# 改善箇所説明図

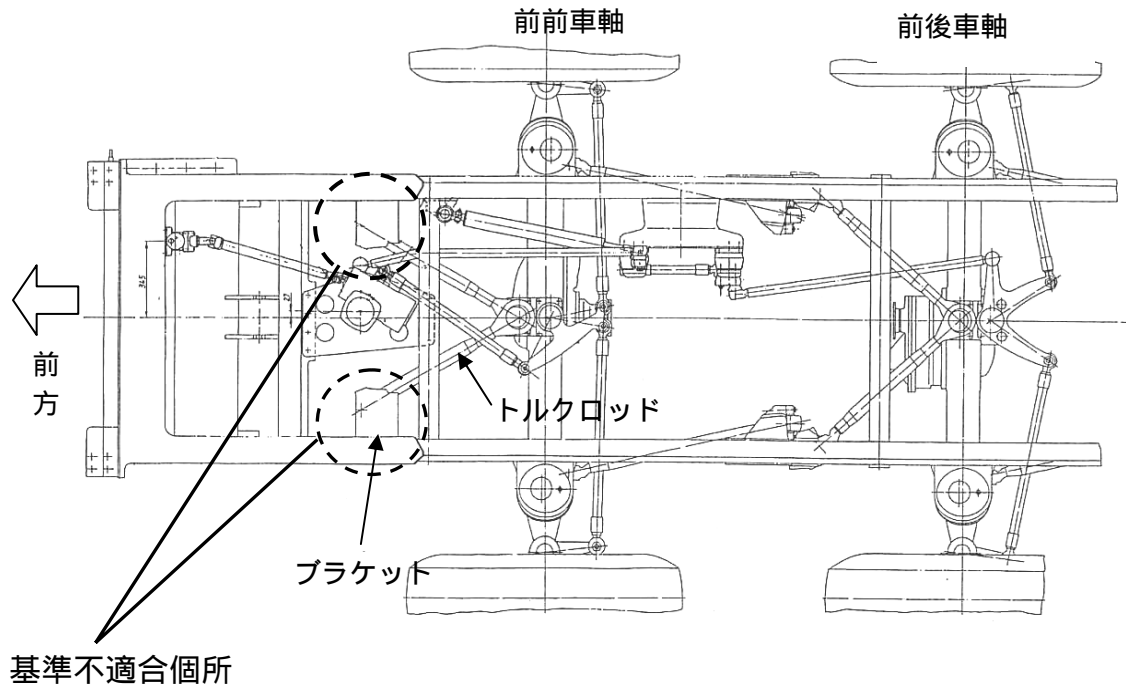
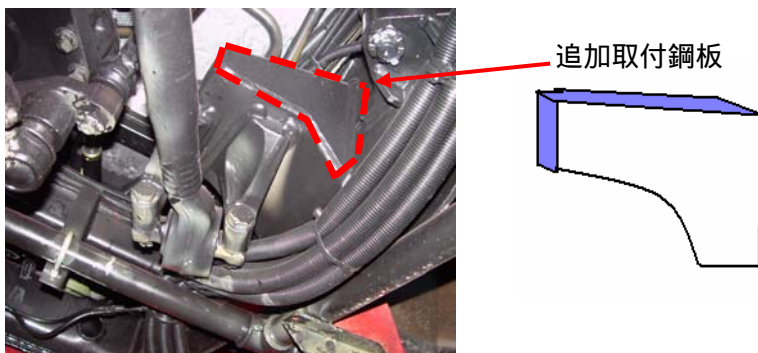
前々車軸のトルクロッドをフレームに固定するブラケットとフレームの溶接が不適切なため、走行中の車両の振動等により当該溶接部に亀裂が生じるものがある。そのため、そのまま使用を続けると、当該ブラケットが外れ、走行安定性が損なわれるおそれがある。

全車両、当該ブラケット部に鋼板を追加溶接を行う。

当該ブラケットの後面に黄色ペイントを塗布する。
